Q. 水平構面の区間による設計せん断力の配置

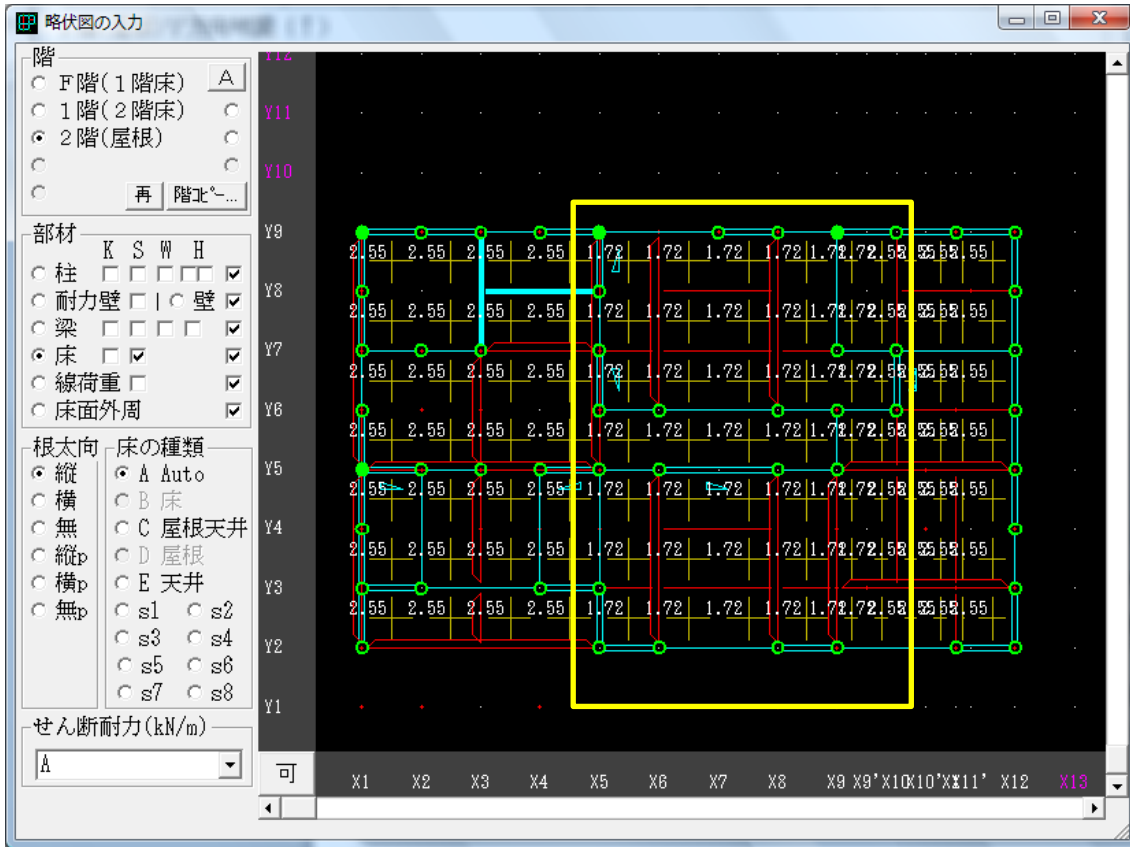
水平構面の耐力不足との NG が出て、どうしてもクリア出来ません。対処法として

- ① 耐力壁と耐力壁の区間距離を小さくするため、耐力壁を追加しました。
- ② 水平構面せん断力を上げるため、火打ちを増やしました。

すると、火打ち材を 26 本としなければなりません。考え方としてはこれでよいのでしょうか？

- ① 耐力壁の区間長さを小さくすることは、対処法として良い方法です。
- ② については、全ての構面で火打ち材を増やす必要はありません。
NG の出る区間のみ火打ちを追加して強くする方法です。以下を参照ください。

計算を実行し【計算結果】の表示画面でパソコンキーボードの【F3】キーを押し、NG 箇所を探します

屋根/天井構面の【設計耐力：10.965kN】に対し、区間端部に生じるせん断力が【11.076kN】です。

構面の設計せん断力を【略伏図】で確認します

NG 区間 (X5~X10) の設計せん断力は、 $(1.37+0.35=1.72 \text{ kN/m})$ です

この区間の火打ち材は、 $4.55\text{m} \times 6.37\text{m} = 28.98 \text{ m}^2$ に 6 本配置→【 $4.83 \text{ m}^2/\text{本}$ 】です

両側の区間の設計せん断力 ($1.37+1.18=2.55 \text{ kN/m}$) は、 $2.5 \text{ m}^2/\text{本}$ の火打ちが配置されています。

それほど配置しなくても、 $28.98 \text{ m}^2 \div 3.75 \text{ m}^2 = 7.7 \rightarrow 8$ 本配置の場合に、火打ちの設計せん断力が 0.71 kN/m になるので、 $(1.37+0.71=2.08 \text{ kN/m})$ に変更して計算してみます
